Informe Consolidado de Solicitud de Aclaraciones, Rectificaciones y/o Ampliaciones a la Declaración de Impacto Ambiental del Proyecto “Extracción y procesamiento de áridos Pozo Lastrero Atacama”

Nombre del Titular : TRANSPORTES SAN MARTIN CP LIMITADA.
Nombre del Representante Legal : Juan Eduardo Cortés Bacho.
Dirección : Rodríguez 515 ST 10 MZ 123 Villanueva Null, comuna Diego de Almagro.

El presente Informe Consolidado de Solicitud de Aclaraciones, Rectificaciones o Ampliaciones a la Declaración de Impacto Ambiental del proyecto “Extracción y procesamiento de áridos Pozo Lastrero Atacama”, contiene las observaciones generadas en virtud de la revisión de la Declaración de Impacto Ambiental.

Imagen N°1: Escurreimientos hacia el sector de extracción.

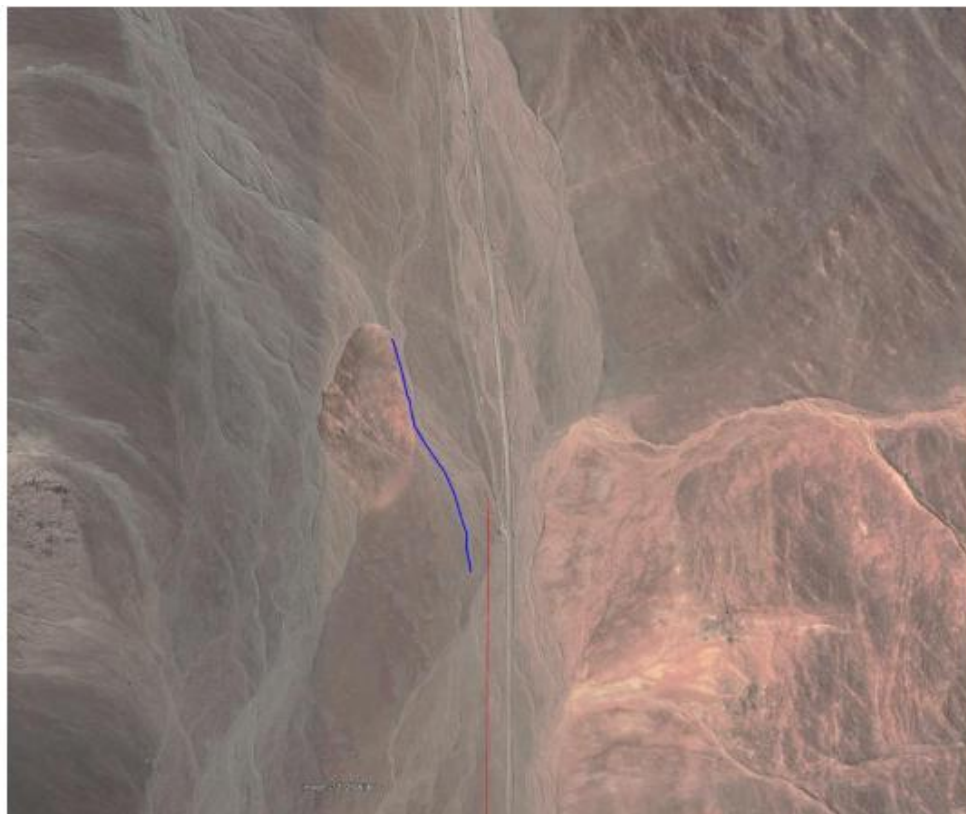
Por lo que se solicita al Proponente complementar durante la presente evaluación la modelación hidráulica considerando al menos 500 metros aguas arribas de la entrada del proyecto, para visualizar de forma clara que estos escurrimientos, su altura y velocidad no modifican las obras proyectadas.
